ALLEGATO II

PREVISIONI OGGETTO DI RIADOZIONE A SEGUITO DELLE CONTRODEDUZIONI

Il comune di Campo nell'Elba con Deliberazione del Consiglio Comunale n. 65 del 18/12/2019, ha adottato il Piano Operativo (P.O.) con contestuale variante al Piano Strutturale (P.S.), ai sensi e per gli effetti della L.R. 65/2014.

OSSERVAZIONE: 21 (prot 2068 del 17/02/2020)

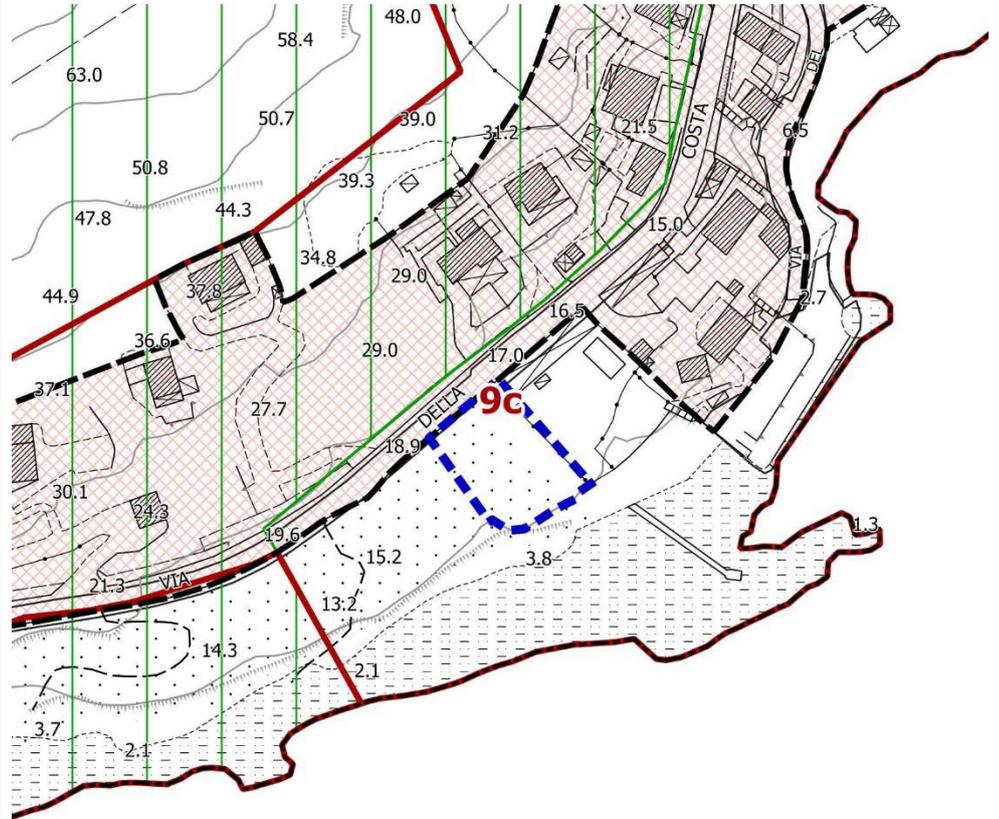
RICHIESTA: Richiesta di destinare l'area di proprietà (F 6 P999) a attività turistico-ricettiva (parco ludico ricreativo con punto ristoro)

ESITO: **Parzialmente Accoglibile**

Si propone di accogliere parzialmente l'osservazione, nel rispetto dell'esito della Conferenza di Copianificazione, svolta in data 13/01/2021. La previsione è finalizzata alla valorizzazione sostenibile della costa limitatamente a un punto belvedere consentendo l'installazione di manufatti ed arredi a carattere non permanente per la sosta ed il ristoro dei fruitori. Pertanto è introdotta la Scheda Norma Polarità 9 "Area Belvedere".

OSSERVAZIONE: 32(prot 2592del 25/02/2020)

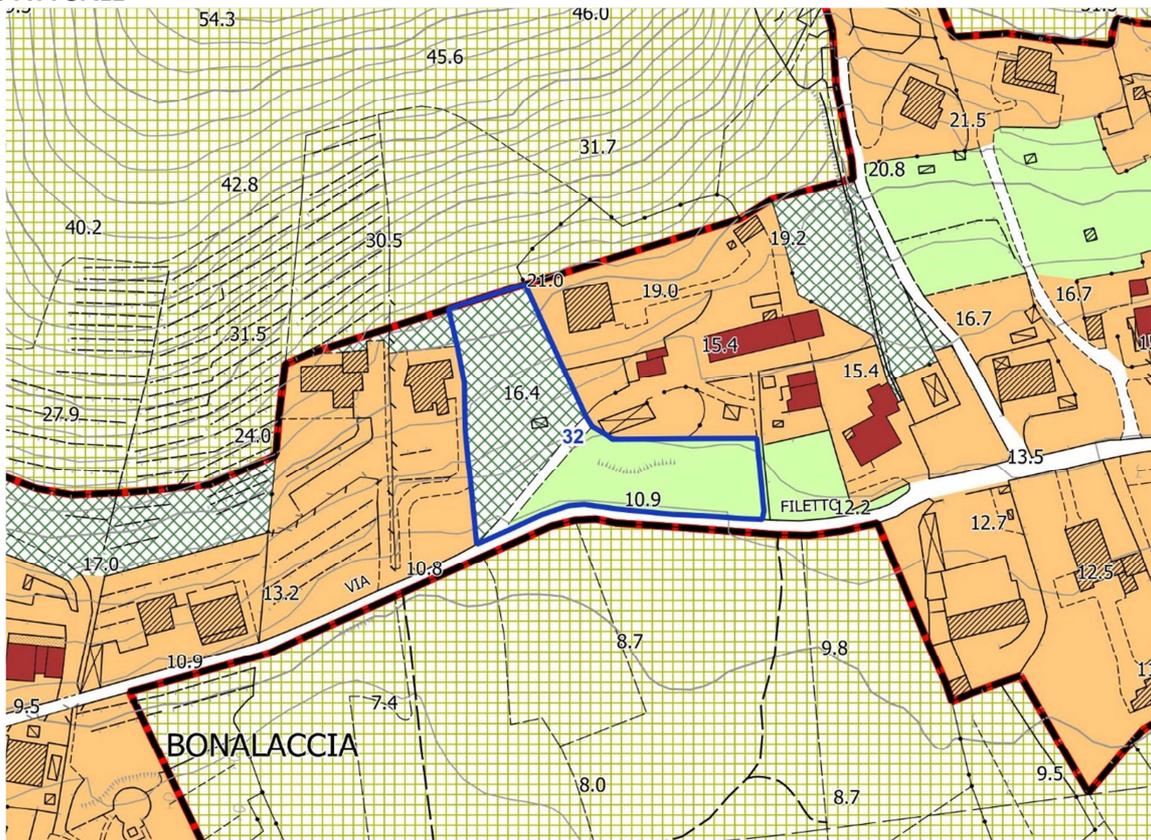
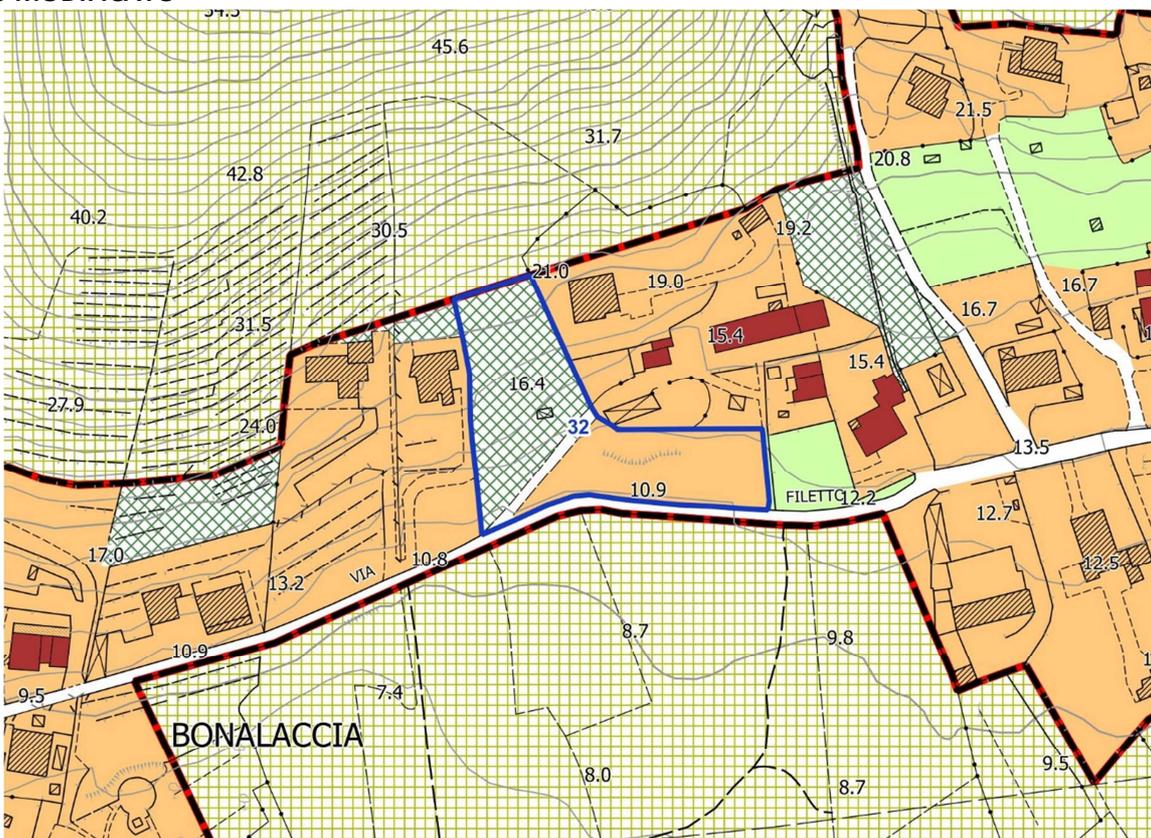
RICHIESTA: Richiesta di inserire la proprietà in Tessuto urbano di formazione recente e togliere l'individuazione l'ambito di connessione ecologica e paesaggistica da una particella e "ambito di margine urbano di rispetto paesaggistico e di reperimento degli standard" in modo da costruire la prima casa per i figli. In subordine di inserire in Tessuto urbano di formazione recente la sola particella F18 P 764

ESITO: **Parzialmente Accoglibile**

Si propone di accogliere parzialmente l'osservazione limitatamente alla porzione che si attesta sulla viabilità pubblica in quanto l'area è contigua al tessuto urbano esistente; si propone di mantenere il varco esistente con funzione di connessione ecologica. Al fine di garantire la più ampia accessibilità alla casa per la popolazione residente vengono contestualmente rivisti i parametri urbanistici di cui all'art. 21 c.5 delle NTA, portando la SE massima per lotto a 150 mq anziché 250. Si precisa che l'accoglimento è coerente con il dimensionamento di PS ma richiede contestuale adeguamento del dimensionamento del PO adottato.

OSSERVAZIONE: 47(prot 2896del 2/03/2020)

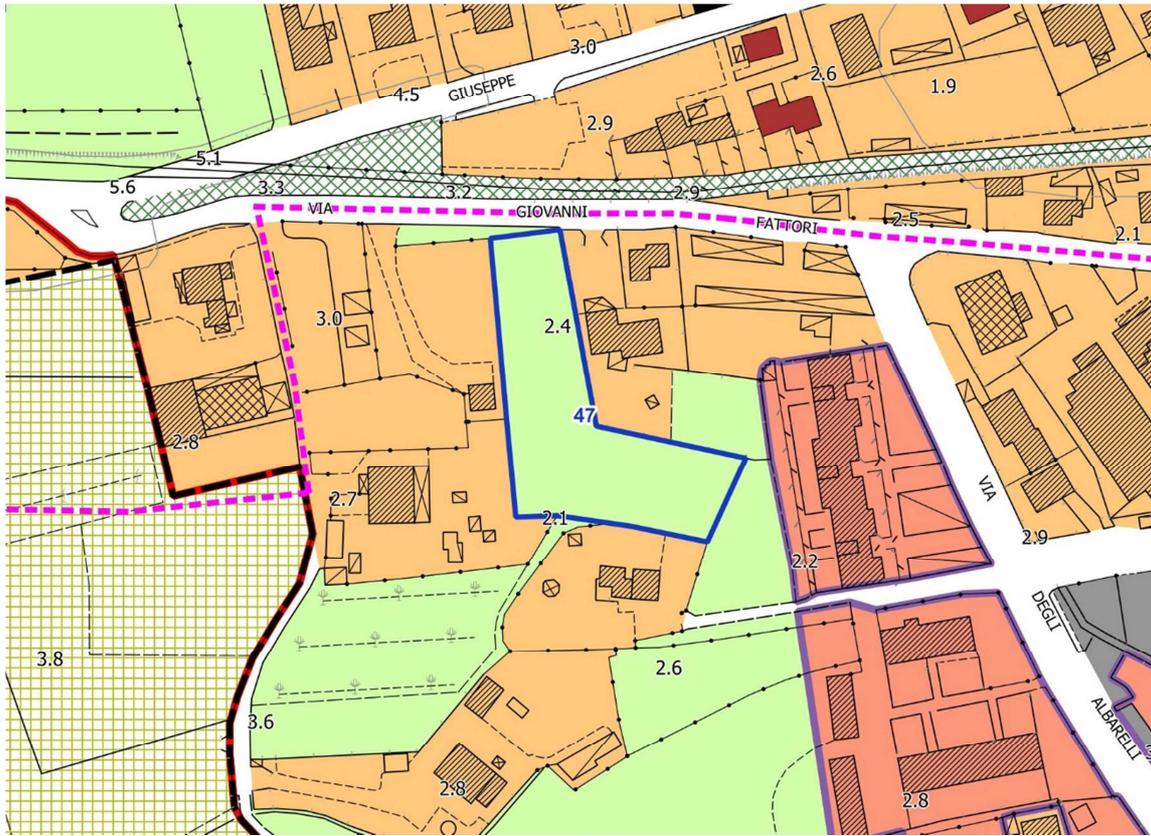
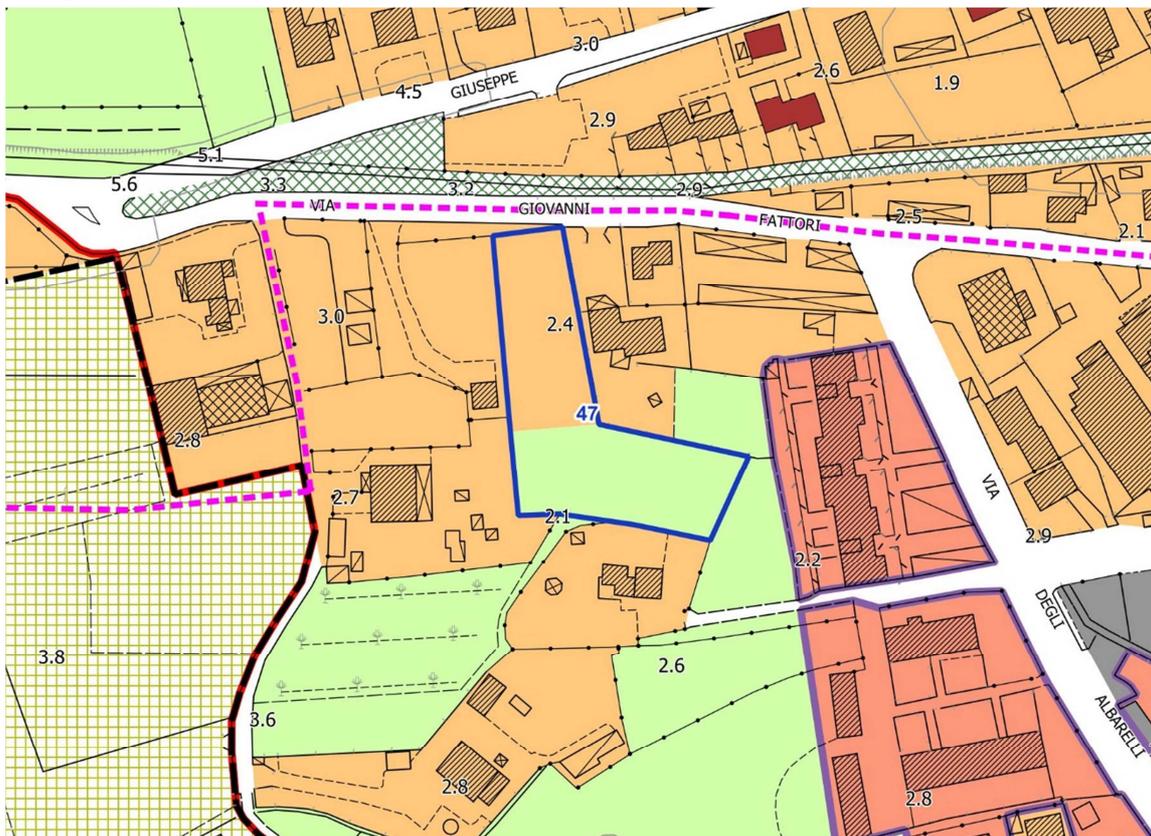
RICHIESTA: inserire la proprietà in Tessuto urbano di formazione recente e togliere l'individuazione "ambito di margine urbano di rispetto paesaggistico e di reperimento degli standard" in modo da costruire la prima casa.

ESITO: **Parzialmente Accoglibile**

Si propone di accogliere parzialmente l'osservazione limitatamente alla porzione che si attesta sulla viabilità pubblica in quanto l'area è contigua al tessuto urbano esistente; si propone di mantenere l'area retrostante a margine urbano e di rispetto paesaggistico. Al fine di garantire la più ampia accessibilità alla casa per la popolazione residente vengono contestualmente rivisti i parametri urbanistici di cui all'art. 21 c.5 delle NTA, portando la SE massima per lotto a 150 mq anziché 250.

OSSERVAZIONE: 52 (prot 2912 del 2/03/2020)

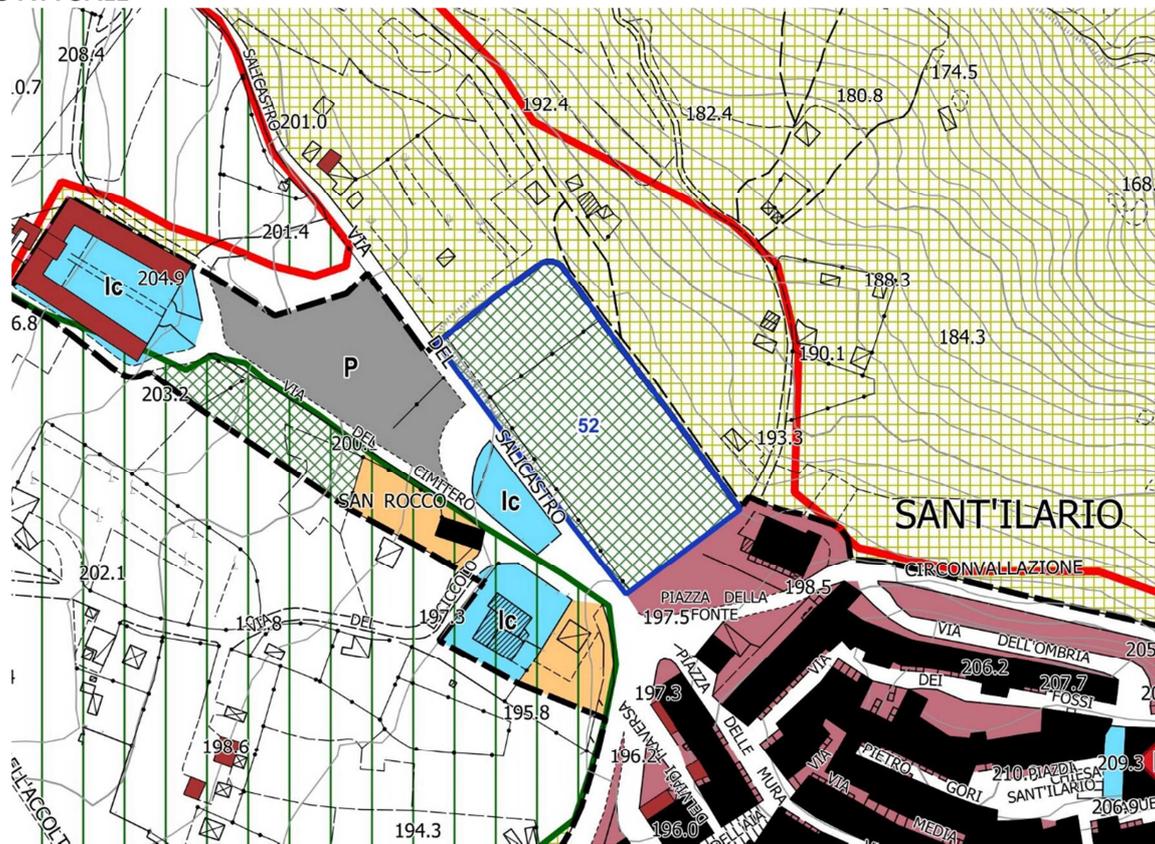
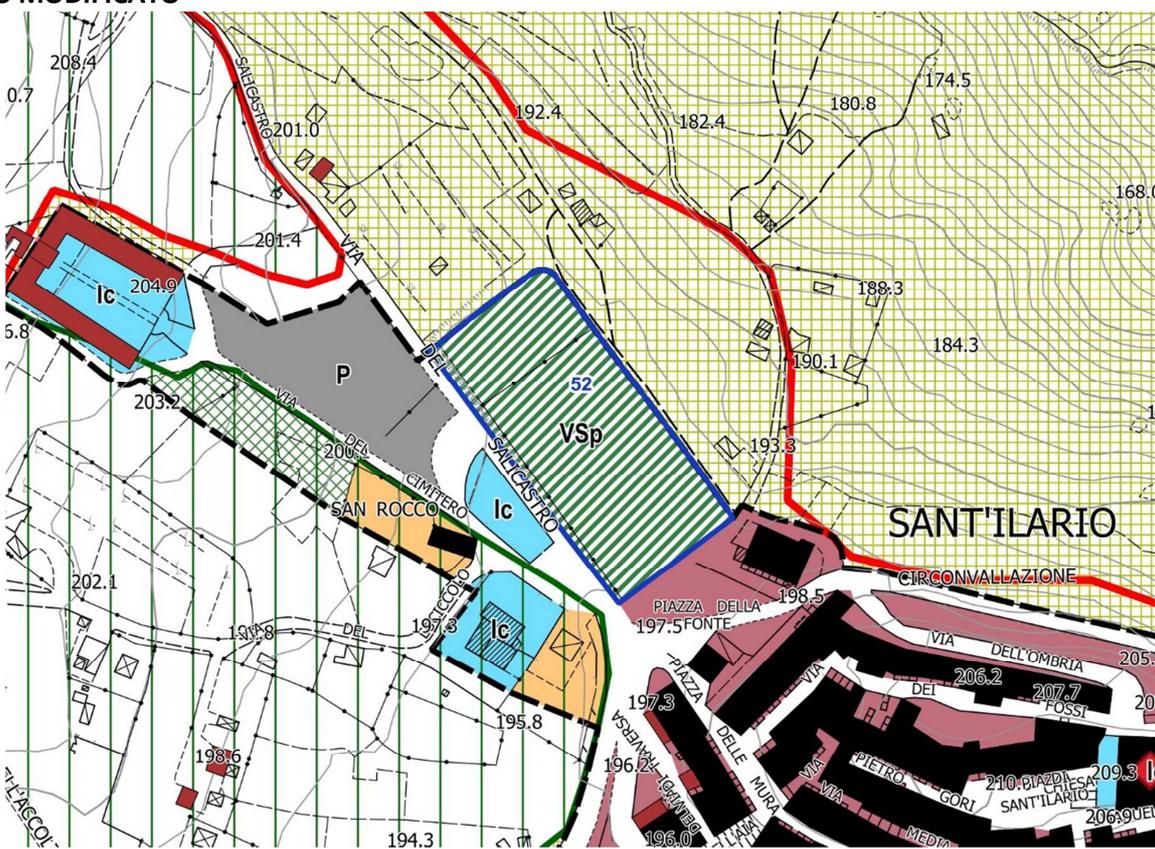
RICHIESTA: inserire l'area nelle zone sportive dove è possibile realizzare e sviluppare impianti sportivi

ESITO: **Accogliabile**

Si propone di accogliere l'osservazione in quanto coerente con l'obiettivo di valorizzazione del territorio.

OSSERVAZIONE: 75 (prot 3100 del 4/03/2020)

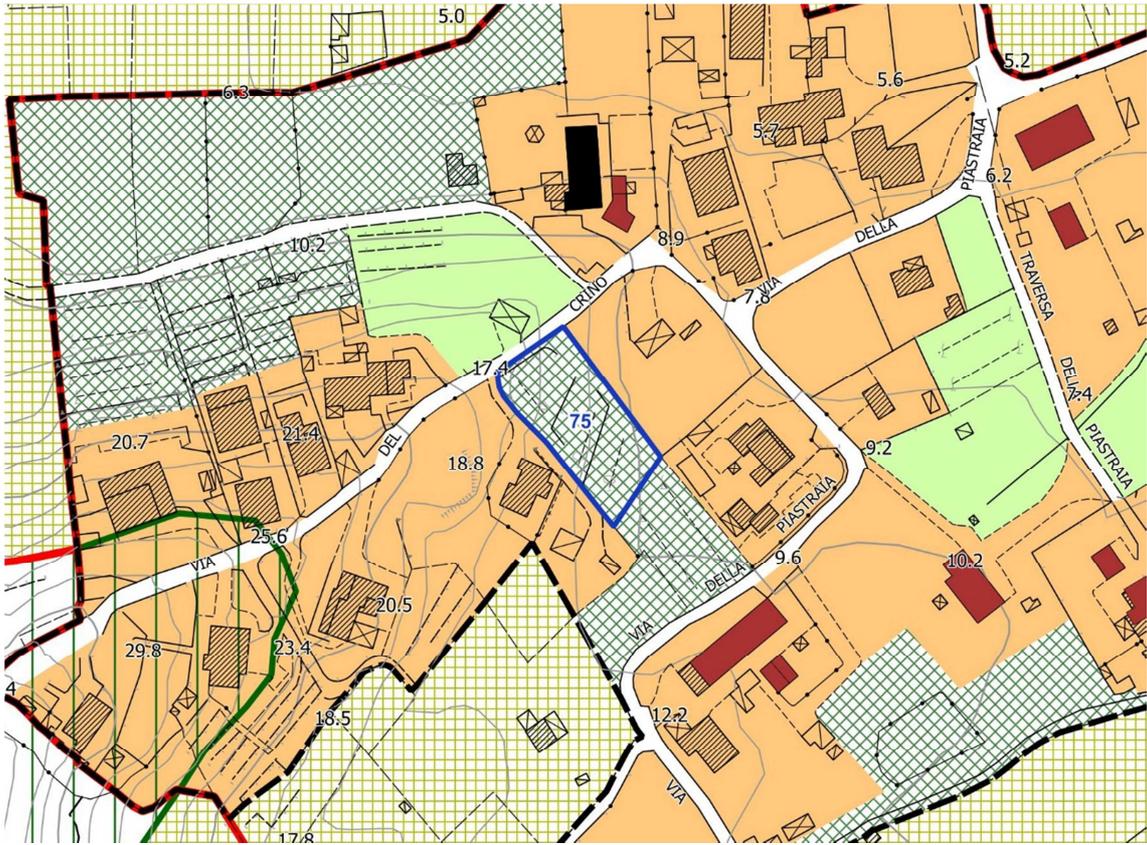
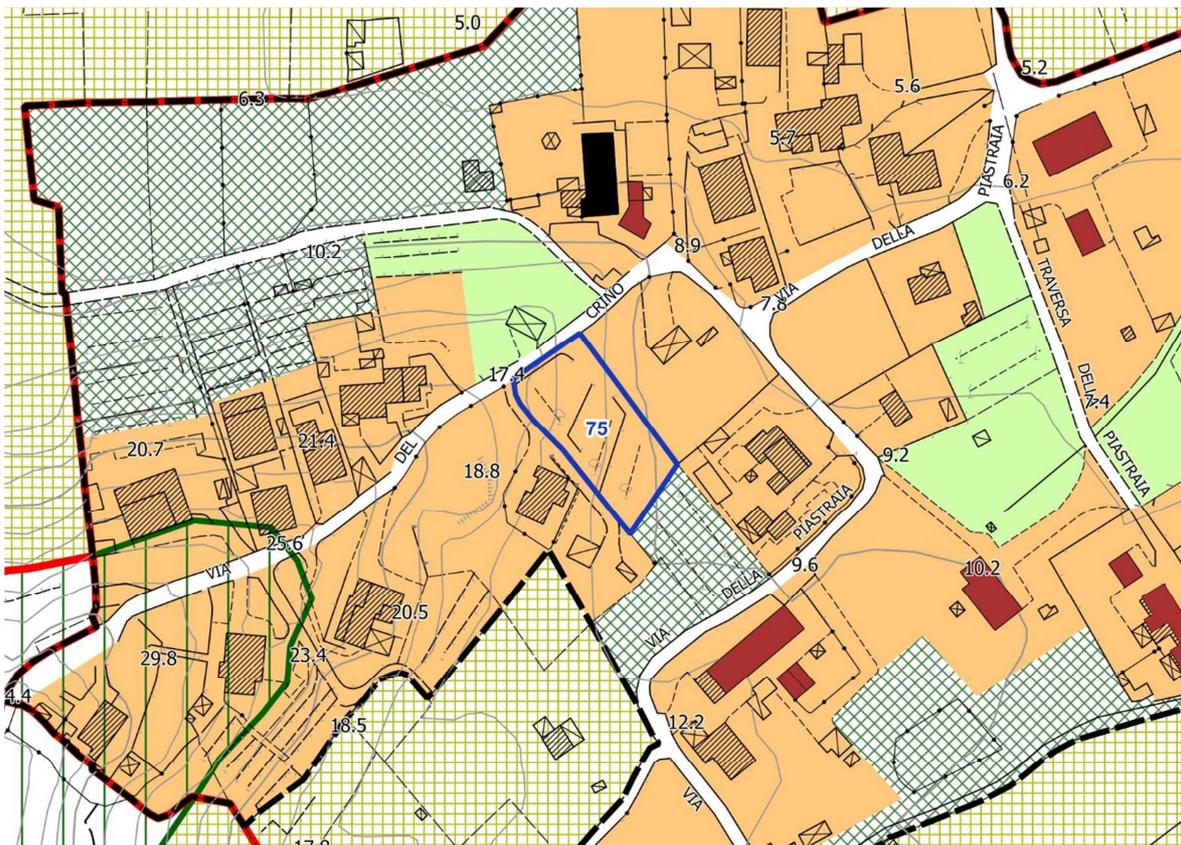
RICHIESTA: inserire la proprietà in Tessuto urbano di formazione recente" per poter realizzare la prima casa, eliminando l'ambito di connessione ecologica e paesaggistica

ESITO: **Accoglibile**

Si propone di accogliere l'osservazione in quanto l'area si attesta sulla viabilità pubblica ed è contigua al tessuto urbano esistente. Al fine di garantire la più ampia accessibilità alla casa per la popolazione residente vengono contestualmente rivisti i parametri urbanistici di cui all'art. 21 c.5 delle NTA, portando la SE massima per lotto a 150 mq anziché 250

OSSERVAZIONE: 78 (prot 3104 del 4/03/2020)

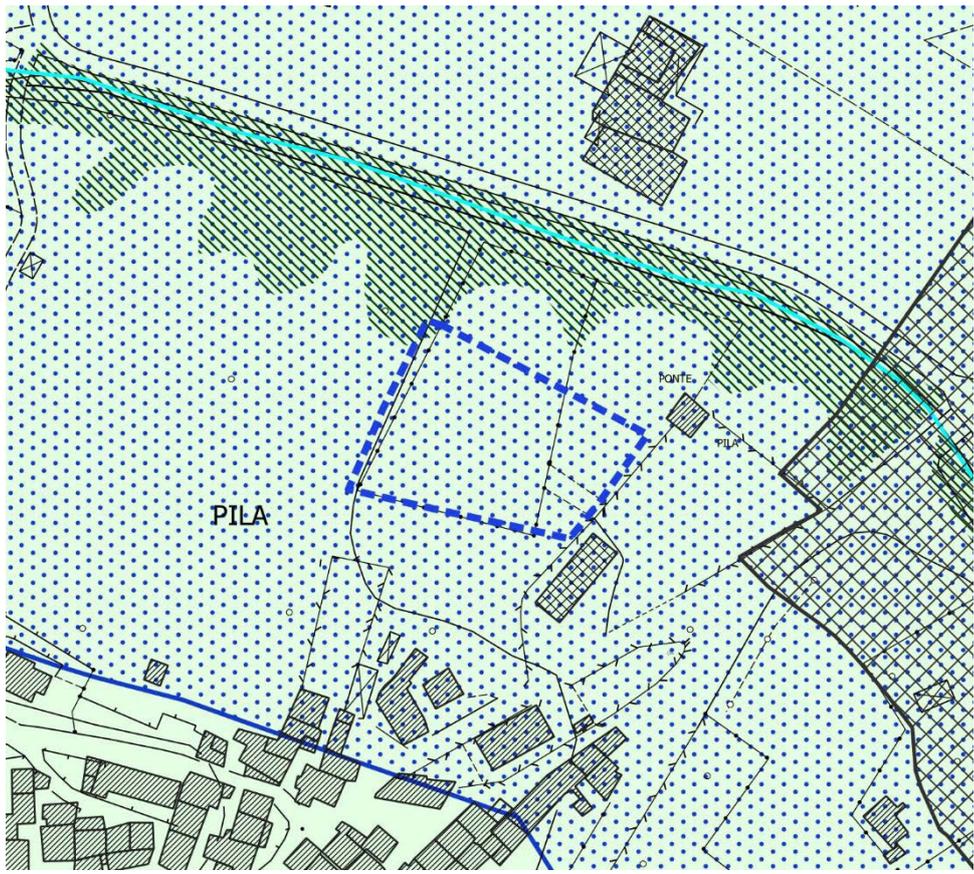
RICHIESTA: Richiesta area attrezzata sosta/parcheggio camper

ESITO: Parzialmente Accoglibile

Si propone di accogliere parzialmente l'osservazione in quanto la Conferenza di Copianificazione (ai sensi art. 25 LR65/14), svolta in data 13/01/2021, ha ritenuto la previsione non coerente con la disciplina del PIT_PPR in relazione al vincolo del corso d'acqua (art. 142 c.1-lettera c). Si ritiene tuttavia ammissibile prevedere nell'area un parcheggio a carattere privato convenzionato, le cui dimensioni e caratteristiche sono definite dalla specifica Scheda Norma Polarità 6 "area a parcheggio
